# 审图常见问题解析

2026年3月 总第32期

《审图常见问题解析一月一答》2026年3月 总第32期

图1 封锚构造图

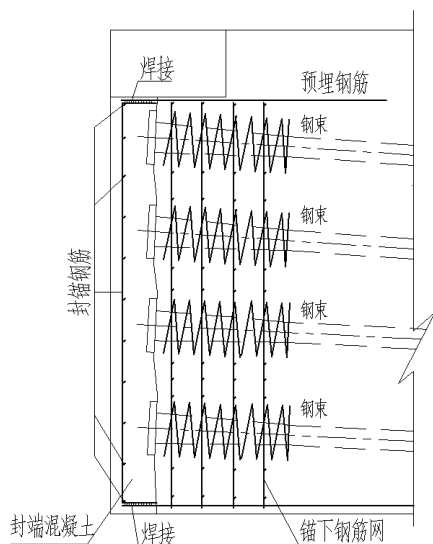
**18. 桥梁** || 《城市桥梁设计规范》CJJ 11-2011(2019年版)、《公路钢筋混凝土及预应力混凝土桥涵设计规范》JTG 3362-2018对封锚钢筋如何设置没有明确规定,封锚钢筋能否焊接在锚垫板上?

锚垫板的作用是分散作用于梁端的张拉力,防止端部混凝土压碎破坏,与锚头一起将预应力筋的拉力传递到混凝土内部,是预应力混凝土结构的永久性锚固装置。预应力锚垫板通常由高强度铸钢或锻钢制成,其碳当量可能较高,焊接性较差。如果将封锚钢筋焊接于锚垫板上,焊接过程中会产生一个局部热影响区,可能引起锚垫板变形及微裂纹,从而影响预应力体系的有效建立。

封锚混凝土与原构件混凝土应可靠连接,在封锚前应将周围混凝土界面凿毛并冲洗干净,封锚钢筋应与结构纵向钢筋或预埋钢筋焊接,如图1所示。

图1 修改前平面图(局部)

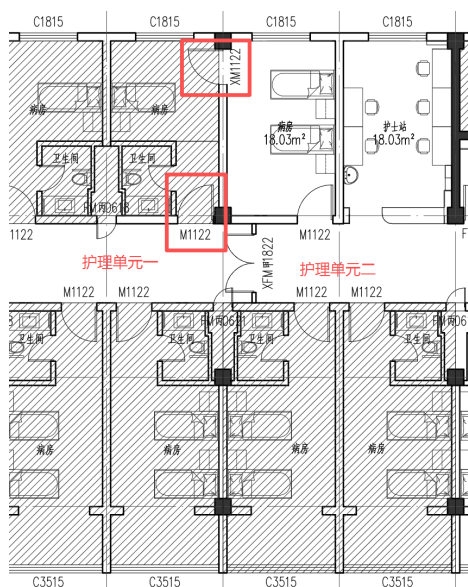
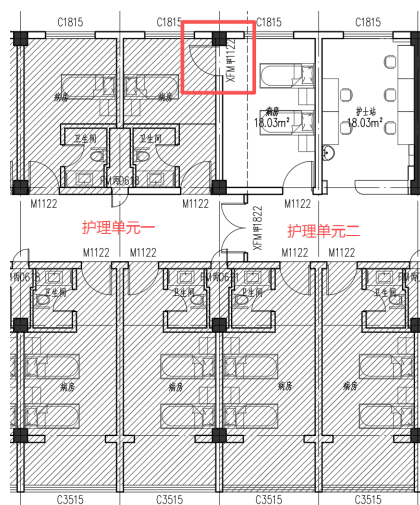
某医院病房楼项目，相邻两个护理单元之间在走廊处设有甲级防火门，两护理单元的病房之间通过普通门连通，不符合《建筑防火通用规范》GB 55037-2022 第4.3.6条第3款“建筑内相邻护理单元之间应采用耐火极限不低于2.00h的防火隔墙和甲级防火门分隔”的规定，见图1。

病房楼内的大多数人员行为能力受限，通过护理单元做加强防火分隔，以便于将火灾控制在更小的区域内，并有效地减少烟气的危害，为人员疏散与灭火救援提供更好的条件。为提高每个护理单元的消防安全性能，护理单元之间应采用耐火极限不低于2.00h的防火隔墙和甲级防火门分隔，两护理单元的病房之间也应采取该分隔措施。

两护理单元的病房之间的连通门由普通门改为甲级防火门，见图2。

图1 居住小区配套商业地下一层平面图

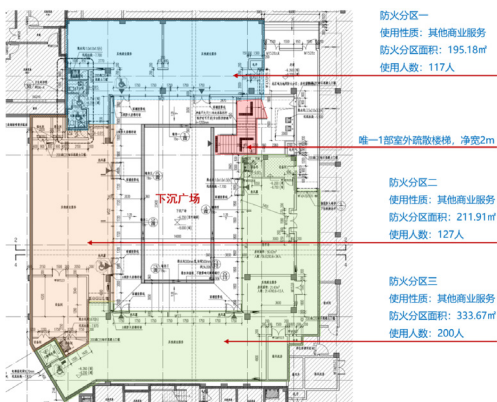
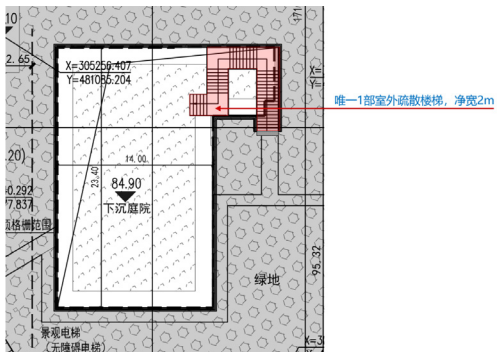
某居住小区配套商业服务设施，位于地下一层机动车库的西南角，除西侧为实土绿地外，南、北、东侧均贴邻住宅地下一层戊类库房和机动车库。商业服务设施划分为三个防火分区，防火分区一建筑面积195.18m<sup>2</sup>，防火分区二建筑面积211.91m<sup>2</sup>，防火分区三建筑面积333.67m<sup>2</sup>。三个防火分区围绕一个下沉式广场布置，下沉式广场内仅设置一部净宽度2m的室外疏散楼梯通往首层室外地面。每个防火分区设置2~3个外门开向下沉式广场，除此之外，每个防火分区均未设置其他

安全出口。地下一层平面如图1所示，首层室外地面如图2所示。

本项目下沉式广场位于消防车不可直达的地下一层室外区域，人员疏散至此，仍需通过广场内唯一的1部室外疏散楼梯方能到达首层室外安全区域。整个地下商业区域实际上仅依赖1部室外疏散楼梯作为通往地面室外安全区域的安全出口，导致防火分区的安全出口数量不足2个。

因此，该设计不符合《建筑防火通用规范》第7.4.1条关于公共建筑每个防火分区安全出口数量的规定，存在明显的消防安全隐患。

因本项目三个防火分区的建筑面积较小，可合并为一个防火分区，面积小于2000m<sup>2</sup>，符合《建筑防火通用规范》第4.3.15条第3款的规定。该防火分区须另外增设1个满足规范要求的安全出口，此增设的安全出口，可以是设置在该防火分区内的室内疏散楼梯间，也可以是设置在下沉式广场或其他位置的另一部室外疏散楼梯，最终必须确保该防火分区具有2个符合规范规定的独立安全出口。

图1 建筑平面局部截图

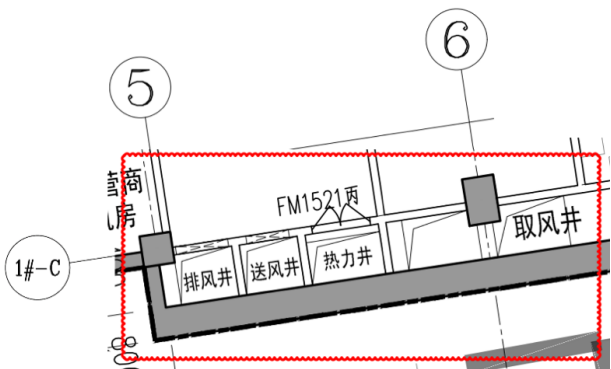
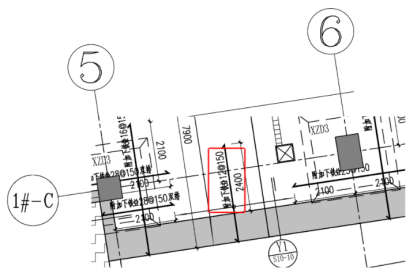
某项目为新建钢筋混凝土框架结构商业建筑，地下2层，基础埋深14.50m。地下二层、地下一层的1#-B~1#-C轴间外墙内侧为风井及热力井，墙在此处没有楼板支承，如图1所示。挡土墙底厚1000mm，按底端固接的悬臂墙设计，弯矩设计值为3376.43 kN·m/m，如图2所示，外侧竖向筋为 $\Phi 28@75+\Phi 28@150$ 。作为挡土墙固定支座的筏板厚度为500mm，板底筋为 $\Phi 16@150+\Phi 12@150$ ，如图3所示。筏板的受弯承载力远小于挡土墙底边弯矩值，不符合《工程结构通用规范》GB 55001-2021第2.1.1条第1款“结构在设计工作年限内……应能够承受在正常施工和正常使用期间预期可能出现的各种作用”的规定。

结构受力分析要满足力学平衡条件。挡土墙与筏板交接处，筏板承担与挡土墙底边相同的弯矩才能达到力学平衡。挡土墙下筏板基础配筋计算时，若忽视挡土墙底部的弯矩，筏板的受弯承载力小于挡土墙底部弯矩值，会给挡土墙，尤其是悬臂式挡土墙，造成

加大与悬臂式挡土墙交接处筏板的厚度

与板底配筋,使其受弯承载力不小于挡土墙的底边弯矩设计值,以确保结构安全。

图2 热水机房给排水大样图

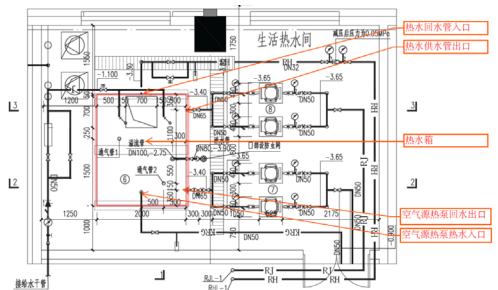
本项目主要功能为配套服务用房(宿舍),总建筑面积2197.09m<sup>2</sup>,地上2层,地下1层,建筑高度10.55m。本建筑设有以空气源热泵为热源的集中热水供应系统,没有采取灭菌措施,见图1~图2。

由于生活热水在加热制备、贮存、输水、配水过程中有可能滋生致病细菌,因此集中热水供应系统应采取消灭致病菌的有效措施,其具体措施有:1.水加热设备、设施的供水温度不低于60℃。2.当上述条件不能满足时应采取如下措施:1)设置能有效消灭致病菌的消毒器。2)系统定时升温灭菌。3.选用无冷、温水区的水加热设备。4.保证热水循环系统的有效循环,无滞水段。以上灭菌措施本设计均未满足:空气源热泵热水机组出水最高温度55℃,低于60℃;未设任何消毒设施;热水水箱热水供、回水口距离较近不能保证有效循环,存在短路滞水现象。

(1)空气源热泵热水到达60℃以上和定时升温灭菌投入大有困难,设置有效消灭致病菌的消毒器比较合理。

(2)将热水水箱热水供、回水口距离设置在最远处,避免供、回水短路出现滞水现象。

图1 首层通风平面图

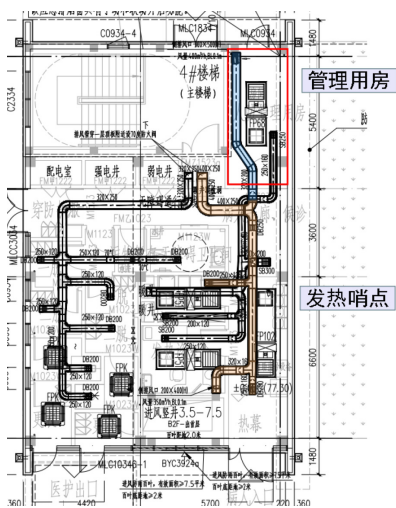
某基层医疗机构总建筑面积19280m<sup>2</sup>，地上六层，地下二层。位于首层的发热筛查哨点与人防管理用房排风系统合并设置，见图1。

发热筛查哨点是基层医疗机构设置的初步筛查点，用于快速分流疑似传染病患者，是发热门诊的延伸与前哨，发热筛查哨点与发热门诊均属于有防疫卫生要求的区域；人防管理用房通常指用于人防工程日常维护、管理和使用的配套用房。发热筛查哨点与人防管理用房的排风系统合并设置，增加了传染源传播疾病的机会，存在感染扩散的风险，不符合切断传播途径的传染病防控基本原则。

按照现行《民用建筑供暖通风与空气调节设计规范》第6.1.6条第6款的规定，发热筛查哨点单独设置排风系统，污染区排风应单独设置，并且控制气流方向，气流由清洁侧流向污染侧。

图1 宿舍配电平面图

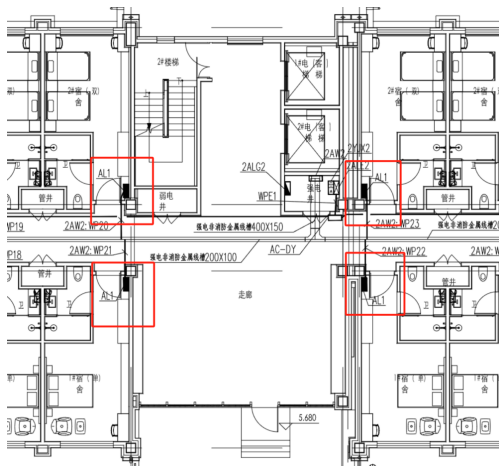
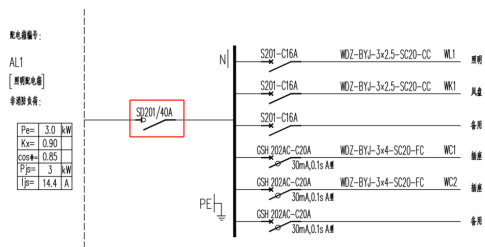
某宿舍存在下列问题：宿舍楼地上二到五层每间宿舍内都设置了配电箱AL1（见图1），该配电箱电源

进线开关均为SD201型单极开关，不具有同时断开相线和中性线的功能（见图2），违反《宿舍、旅馆建筑项目规范》GB 55025-2022

《宿舍、旅馆建筑项目规范》第3.2.5条要求宿舍的居室配电箱内电源进线的开关应具有隔离和同时断开相线及中性线的功能。图纸中该位置的开关型号为：SD201/40A，此开关为单极开关，不能断开中性线，违反规范规定。本条是居室检修电路时的安全保障，设计师在做宿舍项目时应注意该条要求。

宿舍居室内电源进线的开关选择具有隔离和同时断开相线及中性线功能的开关，能杜绝在一些特殊情况下，中性线可能会带有的电压，断开中性线可消除这一潜在危险，确保检修人员安全。

图1 典型地质剖面图

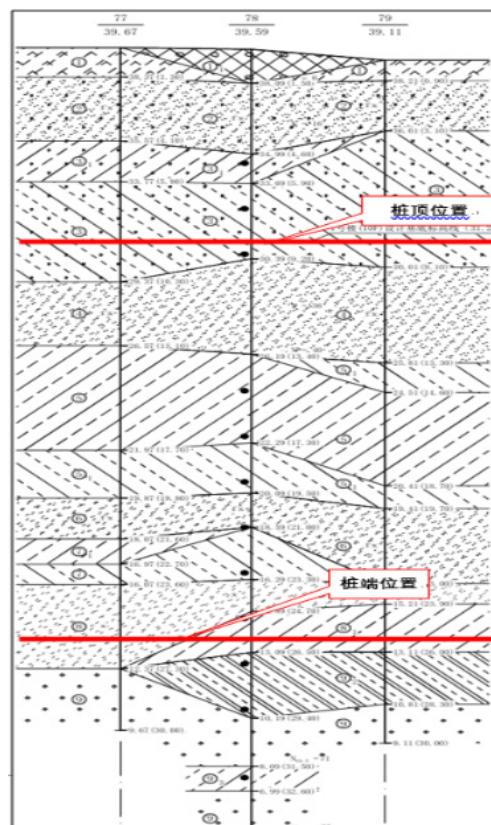
本项目设计时仅选用有利钻孔(桩端持力层为⑧

细砂层)作为代表钻孔进行验算, 得出可以满足处理后地基承载力特征值 $\geq 310$ kPa要求的结论, 未按照不利钻孔地层(桩端持力层为⑧<sub>1</sub>粉质黏土-重粉质黏土层)进行验算。违反《建筑与市政地基基础通用规范》GB 55003-2021第2.2.1条、第4.4.1条的规定。

根据勘察报告提供的土层参数和设计计算书中采用系数，当选取77号钻孔地层计算时，桩端持力层为⑧细砂层，其极限端阻力标准值为900kPa，经计算单桩承载力特征值为670kN，复合地基承载力特征值 $f_{spk}=312\text{kPa}$ ；当选用78号、79号钻孔地层计算单桩承载力时，桩端持力层为⑧粉质黏土~重粉质黏土层，其极限端阻力标准值为600kPa，经计算得单桩承载力特征值为650kN，复合地基承载力特征值 $f_{spk}=308\text{kPa}$ 。

综上所述，选取桩端地层条件较好的钻孔设计计算时，处理后复合地基的承载力特征值大于310kPa，可满足设计要求。而选取桩端地层条件较差的钻孔计算时，处理后复合地基的承载力特征值小于310kPa，无法满足设计要求。本项目进行地基处理设计计算时，未充分考虑场地地层的实际分布情况，未根据《建筑与市政地基基础通用规范》第2.2.1条的规定考虑场地地质全貌，仅依据地层条件较好的钻孔数据进行地基处理设计，致使部分区域采用相同设计参数后复合地基承载力无法达到设计要求。

地基处理设计需结合场地地层的整体分布情况，当地层分布不均时，按最不利钻孔的地层条件进行设计计算。针对本项目，可通过调整桩长、缩小桩间距等设计参数，依据最不利钻孔的地层情况进行验算，确保处理后复合地基的承载力特征值满足设计要求。

图1 两固定支架间未采取任何热补偿措施的案例截图

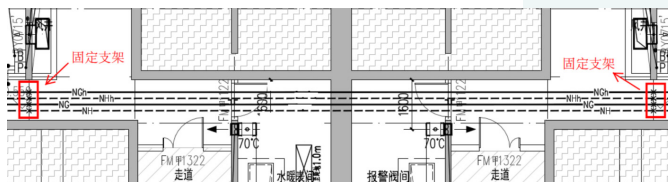
##### (1) 固定支架布置随意,且两个固定支架间未采取任何热补偿措施。

固定支架的布置应结合土建梁柱及管道热力计算合理设计,常有设计图纸随意点缀固定支架,且两个固定支架间不设置任何热补偿器(见图1)。热胀冷缩会导致管道内部产生温度应力,若无法通过补偿器释放,应力会持续累积并达到临界值。这种应力集中可能引发管道变形、支架损坏,严重时甚至造成管道破裂。

图2 不充分利用管道的自然补偿能力,随意布置补偿器的案例截图

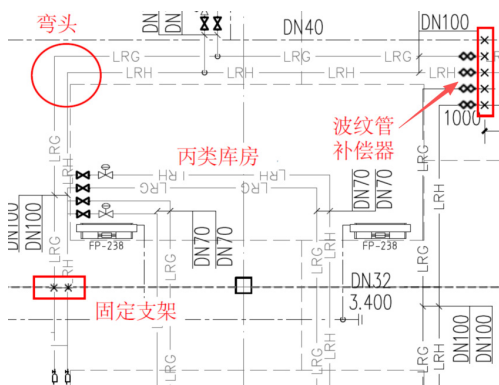
##### (2) 不充分利用管道的自然补偿能力,随意布置补偿器。

从管道布置上考虑自然补偿是管道热补偿的设计原则之首。只有当管道位移超出自然补偿能力时,才需增设补偿器。多见如图2的设计案例,两固定支架之间已有弯头可以

实现自然补偿,且弯头应力满足计算要求,而设计图纸随意布置补偿器,增设不必要的波纹管补偿器,带来的问题是在两固定直接之间使用不同类型的补偿措施,容易造成波纹管补偿器漏水而更不利于供热系统的运行安全。
